Министерство здравоохранения
Российской Федерации
**ФЕДЕРАЛЬНАЯ СЛУЖБА ПО НАДЗОРУ
В СФЕРЕ ЗДРАВООХРАНЕНИЯ
(РОСЗДРАВНАДЗОР)**

О безопасности
медицинских изделий

Код
корректирующей
о
действия: AX068/20/S

Тема: Дополнение, касающееся очистки зубчатого ремня в системах AXIOM Artis, Artis zee, Artis Q и Artis Q.zen

Примеры ремней

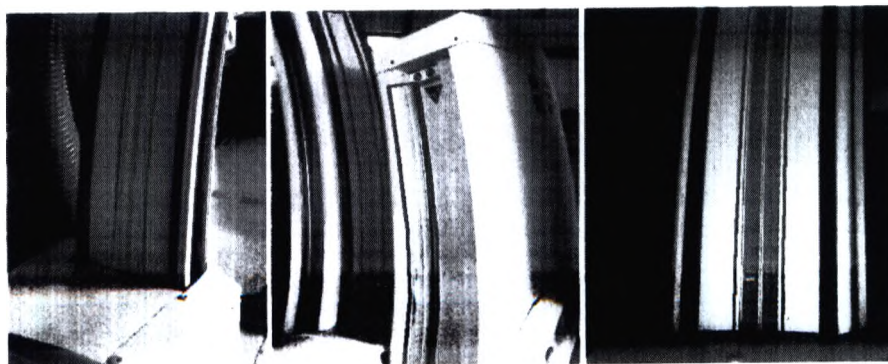
Очистка компонентов оборудования с видимым ремнем

Будьте особенно внимательными при очистке компонентов оборудования (частей штатива), оснащенных видимым ремнем.

При очистке обращайтесь внимание на следующую информацию:

- *Не используйте* чистящие средства, содержащие *альдегиды*.
- *Не используйте* аэрозольные баллончики.
- По возможности выполняйте *сухую* очистку.
- По возможности используйте *небольшое количество* чистящего средства или только воду.
- ◆ *Вытрите насухо.*
